DOSSIER DE CREATION DE LA ZAC

HAMEAU DE LA BARONNE - COMMUNE DE LA GAUDE

Mémoire en réponse à l'avis du CGEDD
sur l'étude d'impact

Figure 1 : Fonctionnement actuel lors d'une pluie 100 ans (source : UrbanWater)

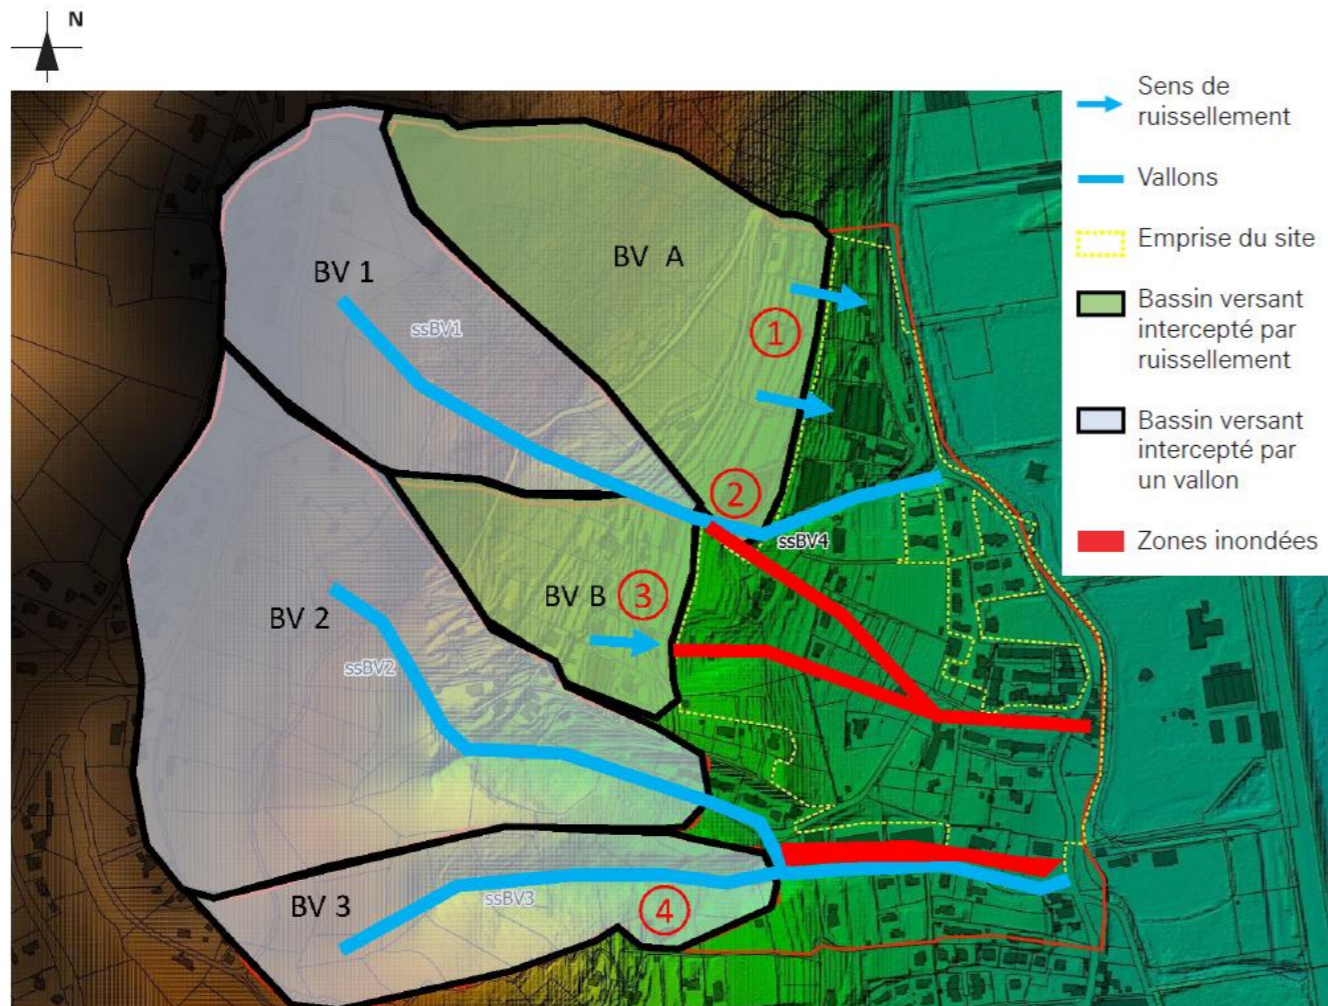
L'Ae recommande de compléter l'état initial par les caractéristiques des écoulements connus sur le site du projet lors des pluies torrentielles « exceptionnelles » de 2019 et 2020, et par une description plus détaillée des nappes d'eaux souterraines au droit du projet (hauteur d'eau, alimentation des nappes et leur vulnérabilité...).

Le maître d'œuvre de la ZAC du hameau de La Baronne a étudié l'incidence d'une pluie exceptionnelle de période de retour centennale. Ce fonctionnement est rappelé dans le visuel ci-dessous.

1. Les eaux du BV A ruissellent en traversant la partie nord du site.
2. Les eaux du BV 1 s'écoulent dans le vallon jusqu'à sa saturation. Le vallon déborde à travers la partie centrale du site.
3. Les eaux du BV B s'écoulent à travers la partie centrale du site.
4. Les eaux du BV 2 et 3 s'écoulent dans leurs vallons avec débordements à proximité

Figure 5 : Stations d'épuration actuelles sur la rive droite

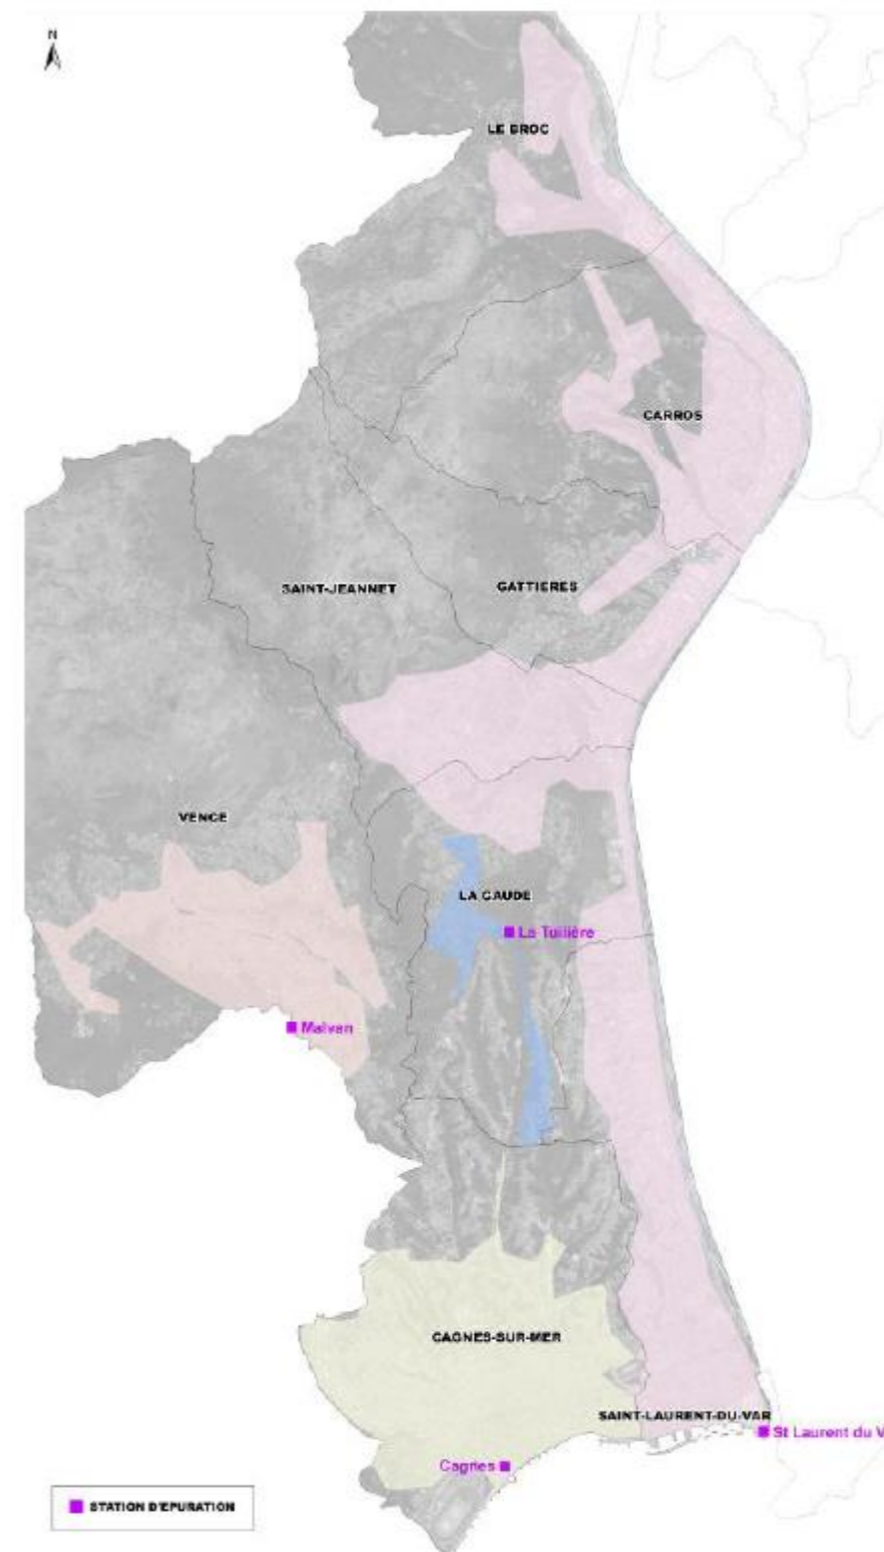
- **des capacités et difficultés d'approvisionnement en électricité et en eau et de gestion des eaux usées et pluviales, du hameau et de la commune,**
- **du niveau de service de transport en commun et de maillage de modes actifs dont bénéficiera le hameau au terme de la réalisation du projet et ultérieurement.**

La station d'épuration (STEP) de Saint-Laurent-du-Var présente une capacité nominale de 110 000 équivalent habitants. Actuellement, elle est exploitée à hauteur de 41% de sa capacité nominale. Cependant, la STEP de Saint Laurent du Var est destinée à court terme à être supprimée. Les effluents qui y sont

actuellement recueillis seront redirigés vers la STEP Haliotis 2 située à Nice à partir de 2025 – 2026. Ainsi, compte tenu du planning du futur projet urbain, l'enjeu n'est pas d'examiner la capacité de la STEP de Saint Laurent du Var, mais celle d'Haliotis 2 : or, celle-ci intègre les besoins futurs liés à la croissance démographique de la métropole et des communes susceptibles de s'y rattacher, ainsi qu'aux projets d'aménagements urbains sur les rives du Var. **Elle est donc largement dimensionnée pour recevoir les flux supplémentaires qui seront générés par les habitations de la ZAC du hameau de La Baronne.**

Figure 12 : Zonage du PPRi du Var au droit du hameau de La Baronne

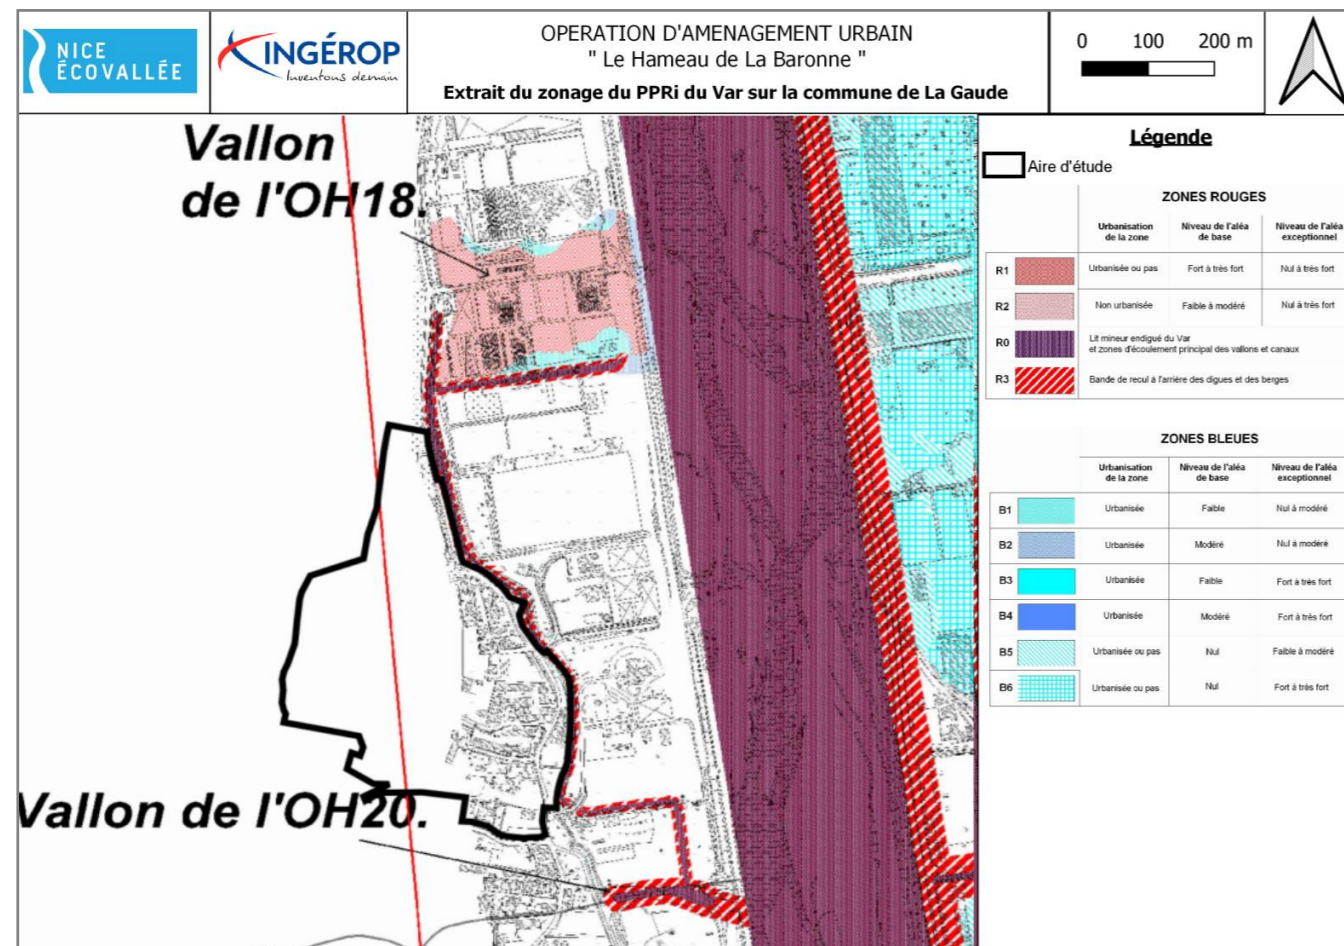
L'Ae recommande de reconsidérer les niveaux des enjeux du projet.

Concernant les débordements du lit mineur, de par son positionnement en hauteur, le hameau de La Baronne n'est pas inondable par le fleuve Var et en dehors de tout zonage du PPRi.
